# 改善箇所説明図

## 基準不適合発生箇所

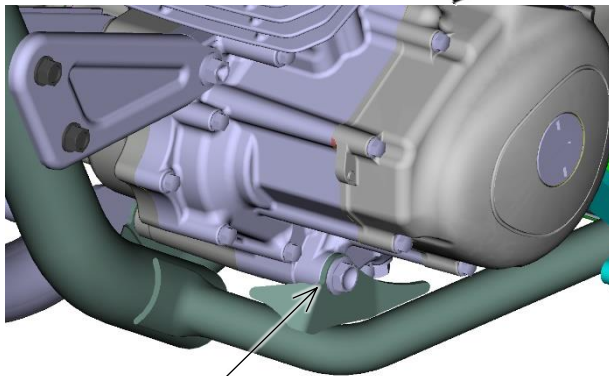
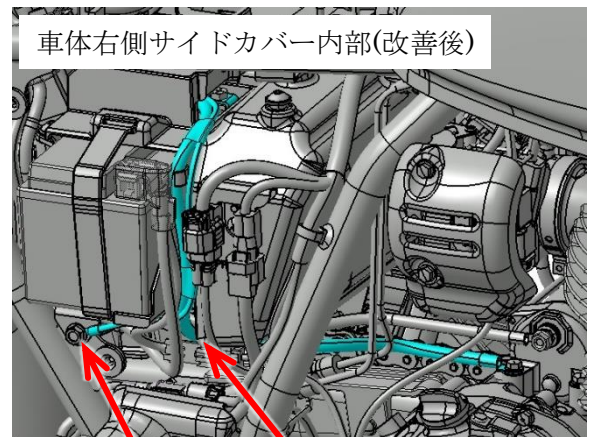
フレームに取り付けられた電気装置において、エンジン固定部の塗装指示が不適切なため、バッテリーマイナスとの電氣的接続が不安定なものがある。そのため、そのまま使用を続けると、各種電気装置への通電が途絶え、最悪の場合走行中にエンジンが停止するおそれがある。

全車両、バッテリーとエンジンを接続するハーネスをバッテリーとエンジン及びフレームを接続するハーネスに交換し、アースボルトで締め付ける。

識別：ヘッドパイプ右側の車台番号先頭下(ヘッドパイプ下側)に白点ペイントを塗布する。
